OC'VIA CONSTRUCTION
Dossier de demande d'autorisation temporaire d'exploiter une centrale d'enrobage

Note complémentaire concernant la gestion des eaux superficielles du site

DEMANDE D'AUTORISATION
ICPE 2521
Lieu-dit « Valdebanne Sud-Ouest »
Commune de Nîmes (30)
OC VIA CONSTRUCTION

PLAN D'ENSEMBLE

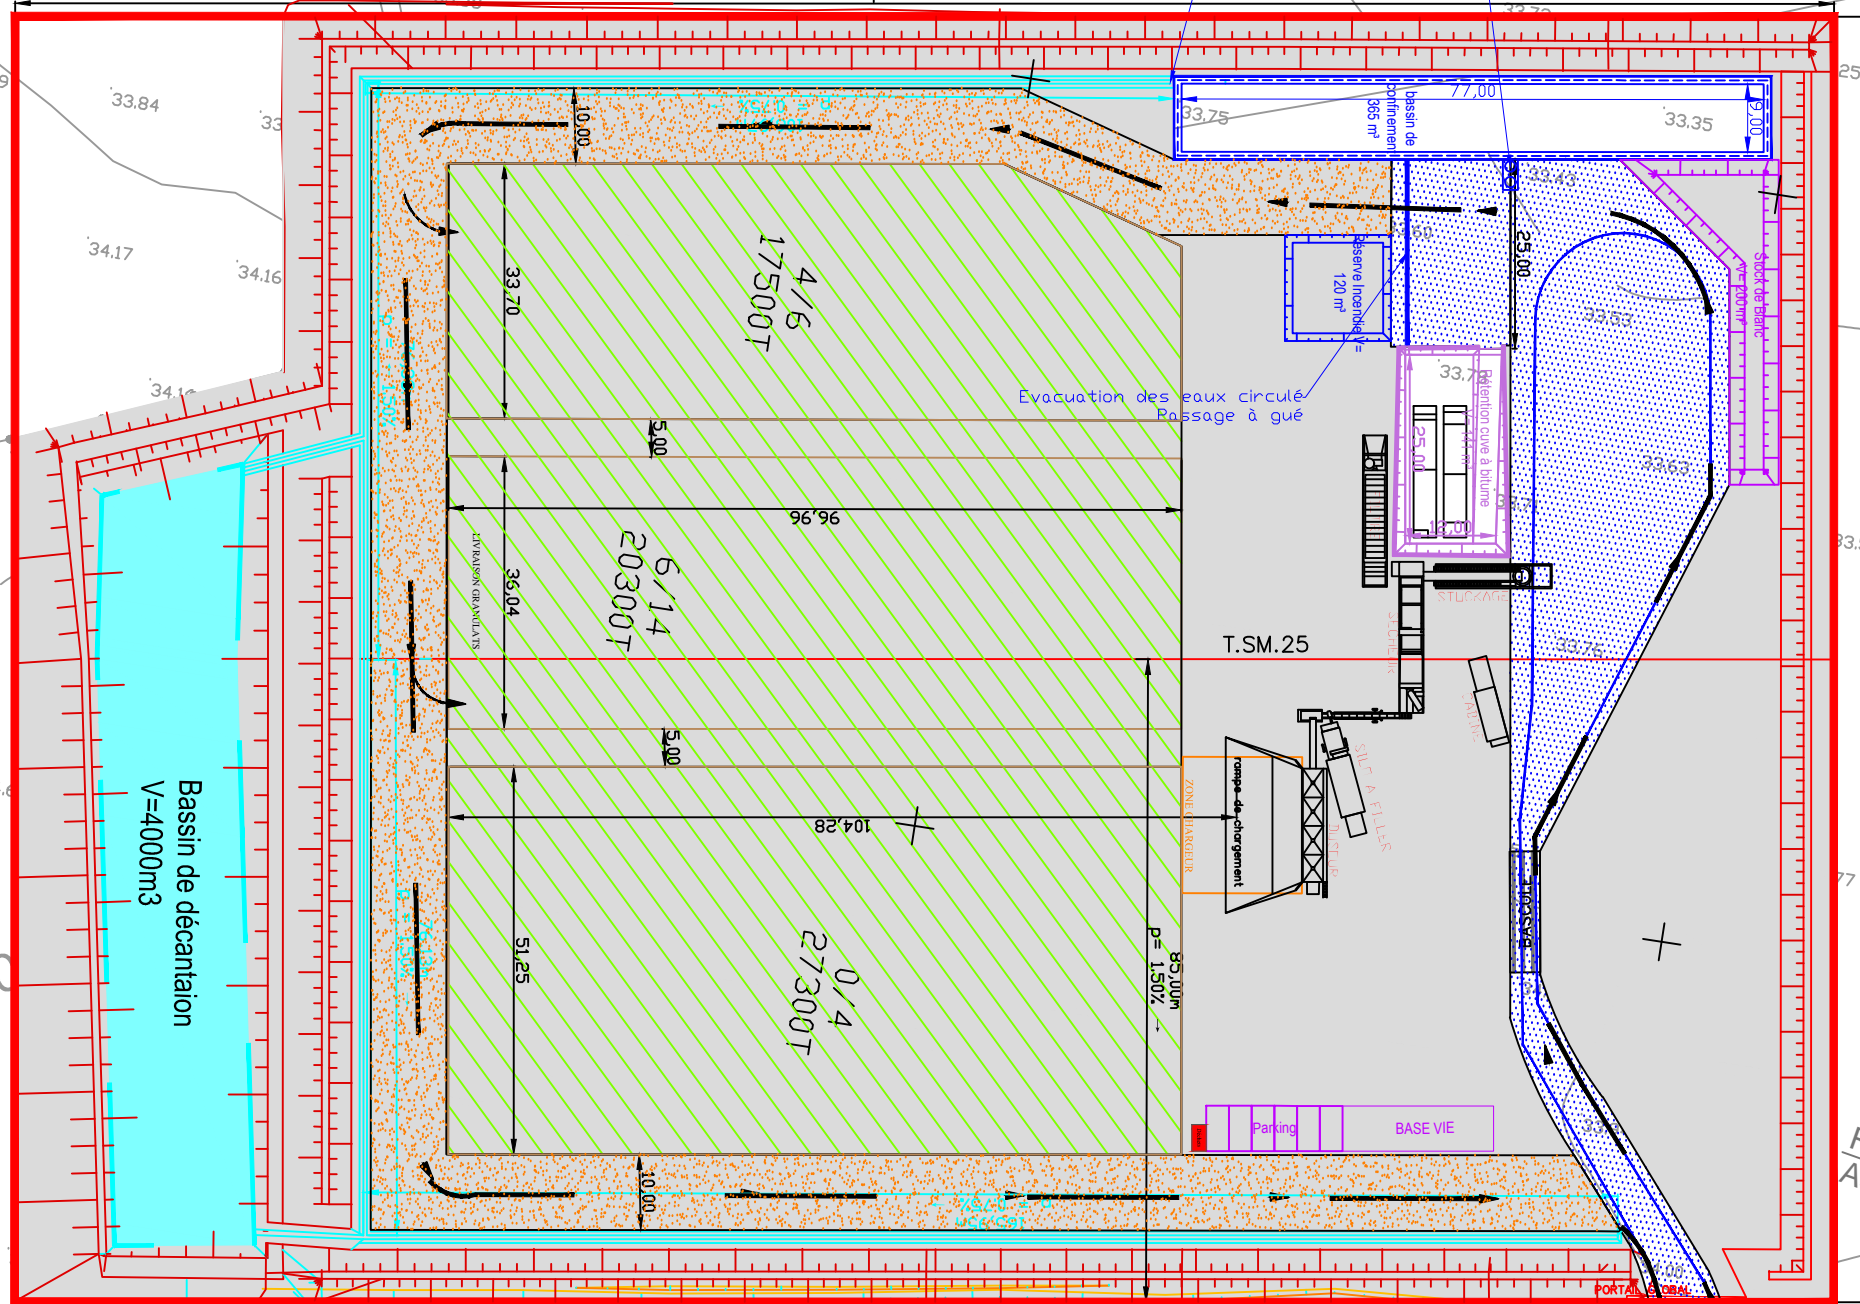
Démontrer que le bassin de décantation et d'infiltration de la base travaux a la capacité de recevoir les eaux de la plateforme de la centrale

Fournir un plan de gestion des eaux avec la surface du bassin versant intercepté et figurant le fossé de raccord au bassin de décantation et d'infiltration de la base travaux globale

Préciser la longueur et le dimensionnement du fossé de collecte des eaux de ruissellement jusqu'au bassin de décantation

Afin de dissocier la gestion des eaux de la base travaux globale de la gestion des eaux internes à la plateforme d'enrobage, et pour assurer une meilleure transparence, OC'VIA a finalement décidé, afin d'assurer une gestion satisfaisante des eaux de ruissellement de la plateforme d'enrobage, de créer un bassin de décantation et d'infiltration propre à cette plateforme, de 4 000 m³, qui sera implanté sur la plateforme, à l'intérieur de l'emprise demandée en autorisation temporaire.

→ **Voir le plan d'ensemble et le plan des abords modifiés joints en annexe à la présente note.**

Le bassin multifonctions de la base travaux globale ne recevra donc aucune eau provenant de la plateforme d'enrobage. Toutes les eaux ruisselant sur la plateforme d'enrobage seront gérées à l'intérieur de l'emprise ICPE concernée. **Aucune eau ne sera rejetée vers l'extérieur.**

Un fossé trapèze présentant les dimensions suivantes :

Hauteur	0,5 m
Largeur en fond	0,5 m
Largeur en tête	1,5 m

sera mis en place en bordure nord, ouest et sud d'emprise, à l'intérieur du merlon périphérique et rejoindra le bassin de décantation et d'infiltration interne de la plateforme d'enrobage en deux points.

Ce fossé aura une longueur totale de 440 m.
